## Pb aménagements cyclistes autour de Thales :

### Entrée principale :

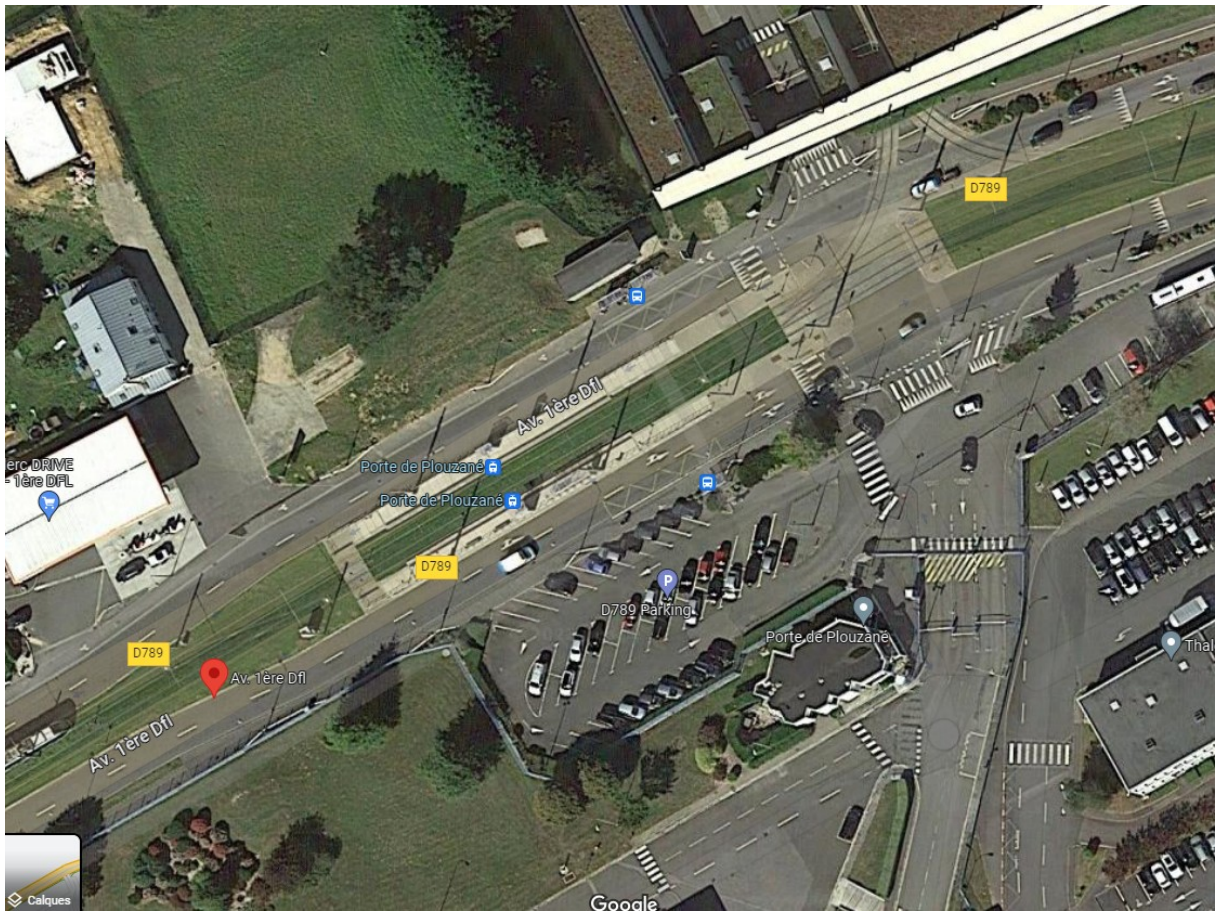
- Côté route du Conquet, sens Saint-Pierre > Thalès :
- organisation de la piste cyclable dérivante pour l'entrée dans le parking, il faut traverser le boulevard au feu pour passer côté Bibus, traverser l'entrée Bibus, et re-franchir le boulevard au feu piéton pour pouvoir entrer sur le site de Thalès en respectant le marquage au sol.
- utilisation de l'entrée du parking délicate car il faut partager avec les automobilistes qui occupent les voies du tramway (et qui ne s'y trouvent pas confortables) et passent souvent au rouge, lorsque les voitures arrivant de Plouzané s'arrêtent au feu :
- Vue de dessus :

Coté entrée principale de Thales : Passage de la piste cyclable devant l'abri de bus.

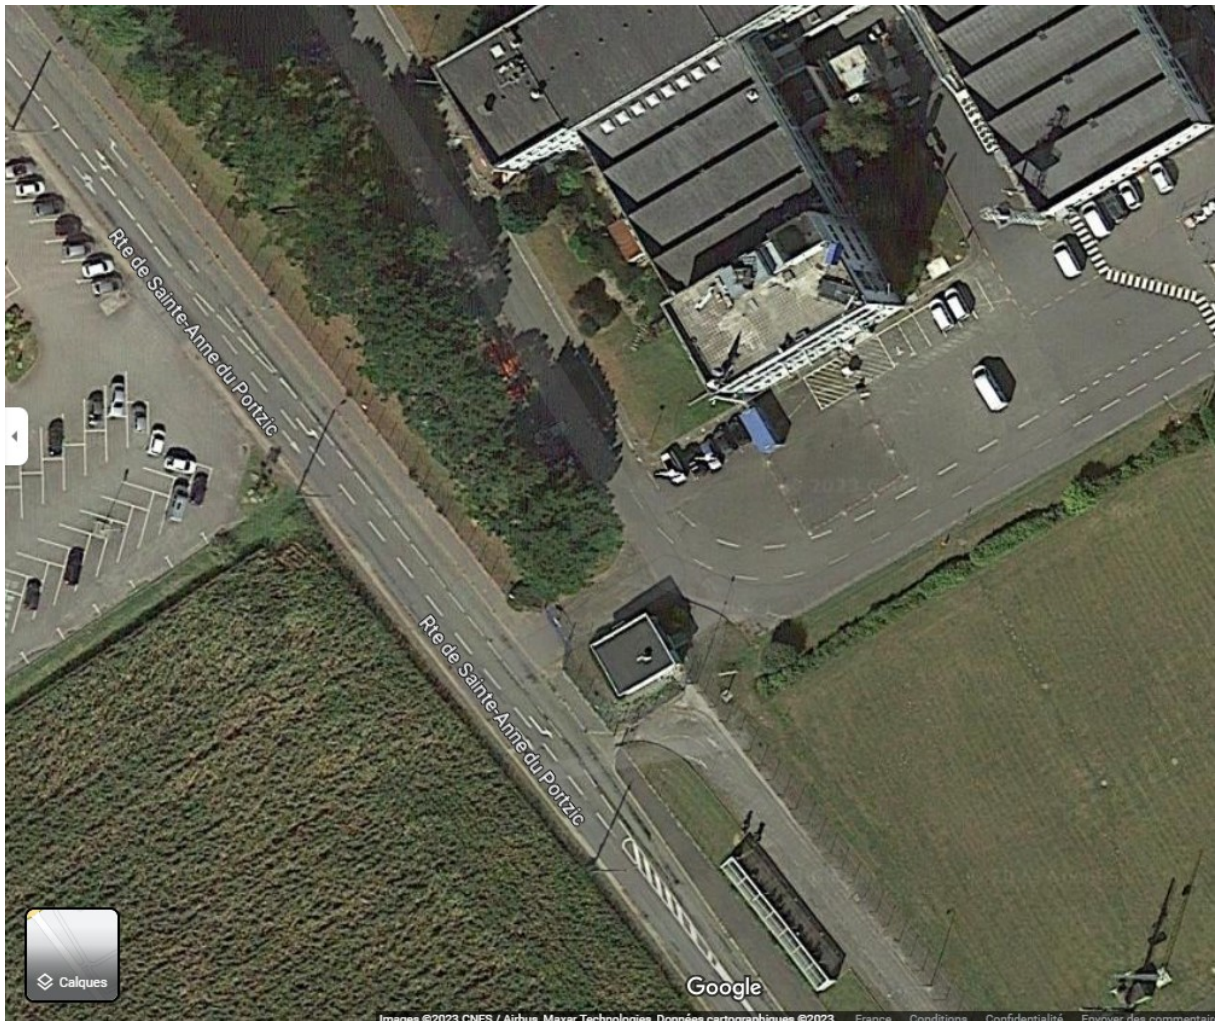
Il y a des bordure de trottoirs qu'il serait opportun de réduire. (en VTT ça va, mais avec un VTC ou un vélo de course classique ½ boyau, c'est infaisable). C'est une remarque quasi générale à chaque intersection où la piste cyclable croise une rue.

Pour éviter les voyageurs qui attendent le bus, le plus simple est de prendre la route en espérant avoir rejoint la piste cyclable avant que les fauves lâchés au passage au vert du feu tricolore ne nous rattrapent. Une vraie piste cyclable passant derrière l'arrêt de bus serait quand même plus sécurisé.

## Carrefour de Montbarrey :

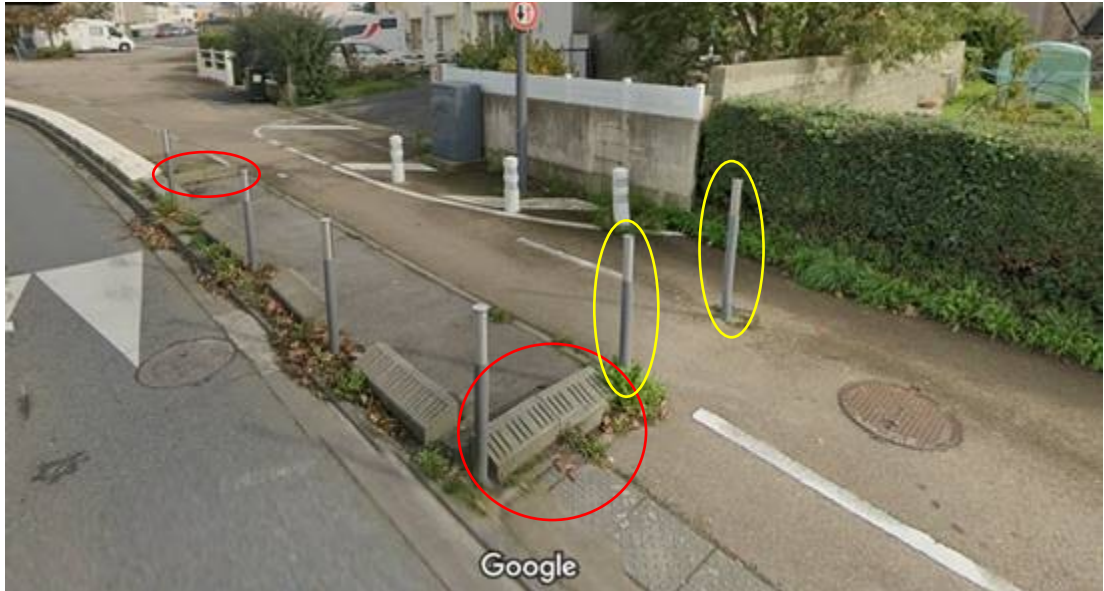
Les automobilistes ne regardent pas si un cycliste arrive sur la piste avant de tourner à droite : 3x / 4 environ. Pour le sens Plouzané / Brest, moins souvent dans l'autre sens. Les marches des trottoirs sont très importantes et désagréables.

Une flèche clignotante à droite devrait rappeler aux automobilistes qu'ils ne sont pas prioritaires.

Carrefour Rue du Conquet/boulevard de Plymouth : pb1

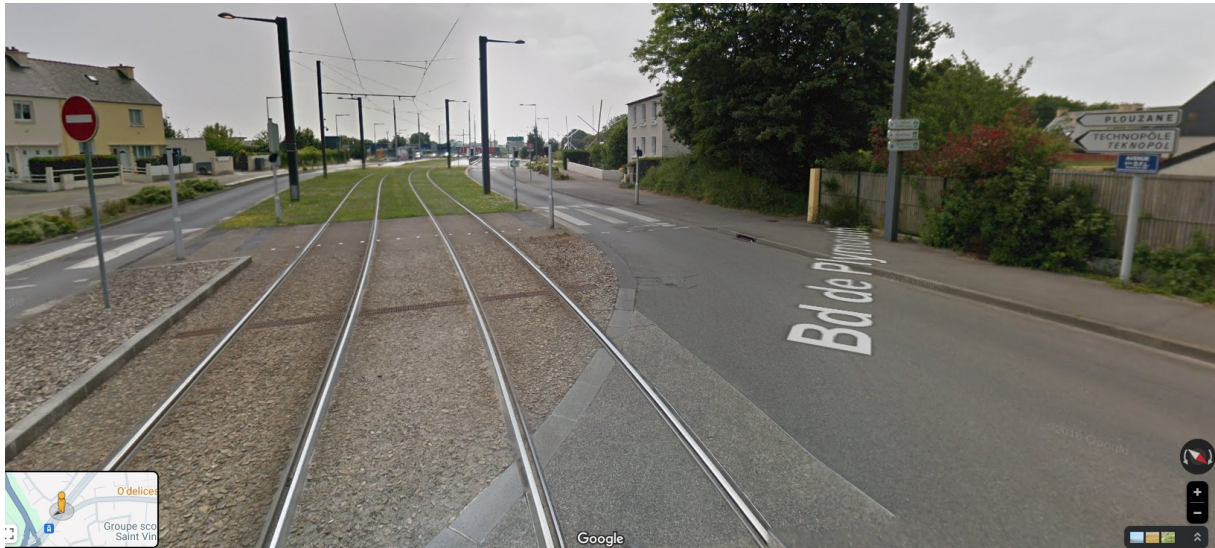
Les automobilistes qui arrivent de Plouzané et qui tournent à droite vers la rue du Conquet ne voient pas arriver les cyclistes qui vont dans le même sens qu'eux et qui continuent tout droit pour rejoindre la piste cyclable qui longe le boulevard de Plymouth.

### Carrefour Boulevard de Plymouth/ Rue de Kérourien :

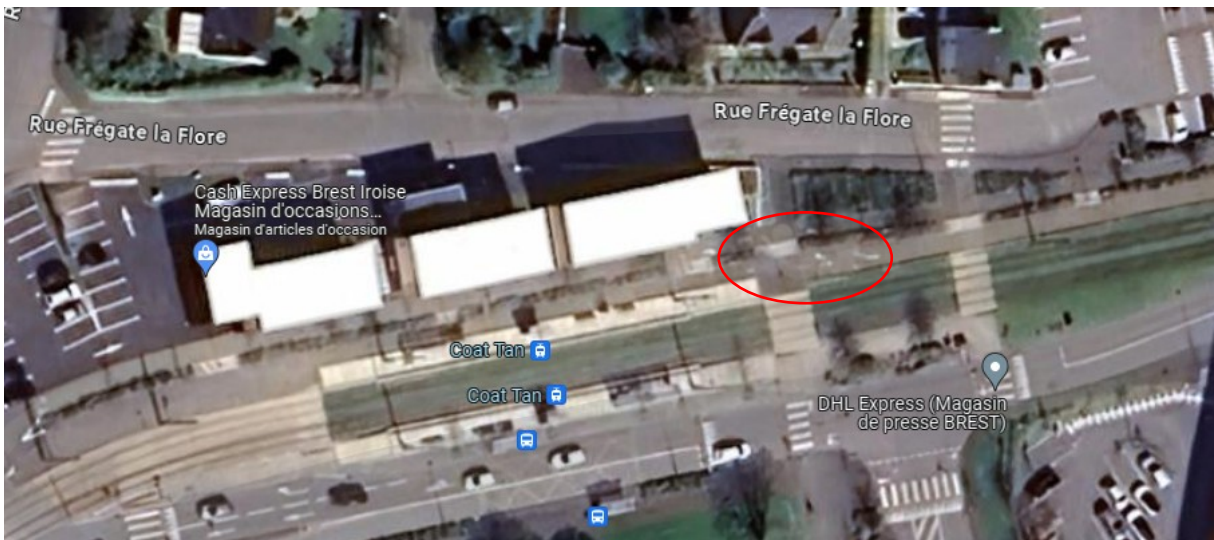
Le passage cycliste ne suit pas l'axe du boulevard de Plymouth, ce qui induit un angle mort devant le mur blanc où un cycliste allant vers l'ouest ne voit pas le cycliste allant en sens inverse. Il y a déjà eu des cas de collisions à cet endroit.
